改善箇所説明図

不具合の内容

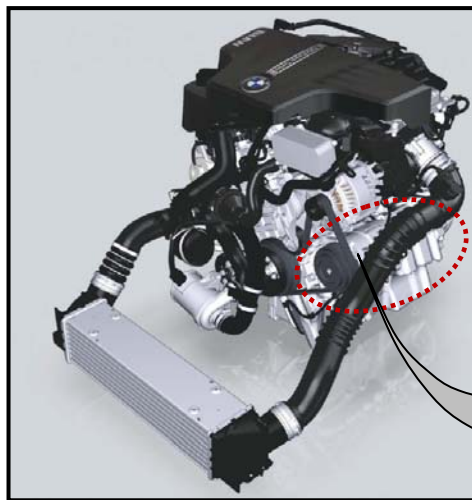
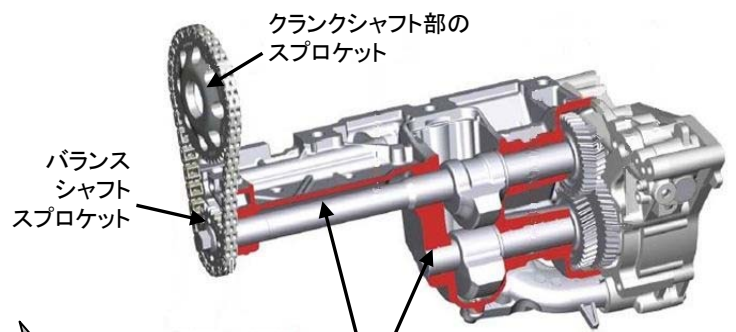
基準不適合発生箇所

バランス シャフト モジュール

エンジンにおいて、異品のバランスシャフトモジュールが装着されているため、エンジン回転数が5,000rpmを超えた状態で走行すると異音や振動が発生する。その状態で長期間走行した場合、ターボチャージャー等の溶接部に亀裂が入ったりボルトが緩んだりするおそれがある。

正規品のバランスシャフトモジュールが装着されたエンジンに交換する。
